## Visite ergothérapeute

**Sécurisation, expertise de 06/23**

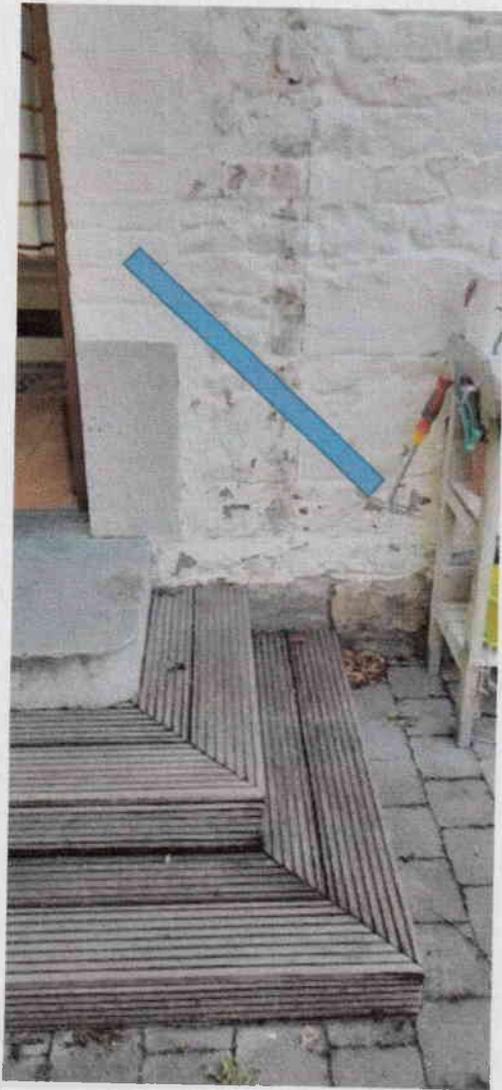
Pour sécuriser l'accès au domicile, il y a plusieurs solutions à discuter sur place. Je vous mets les photos

Accès au domicile : | placer 2 mains courantes

**Accès au jardin (poulailler et bergerie) : mettre une main courante et/ou faire un petit chemin jusqu'à la barrière**

Pour ce genre d'aménagement, il faut une pente de maximum 10%. Moins serait mieux évidemment. Si nous partons de l'idée qu'un fauteuil roulant doit pouvoir emprunter ce chemin, une largeur de 1mètre serait l'idéal.
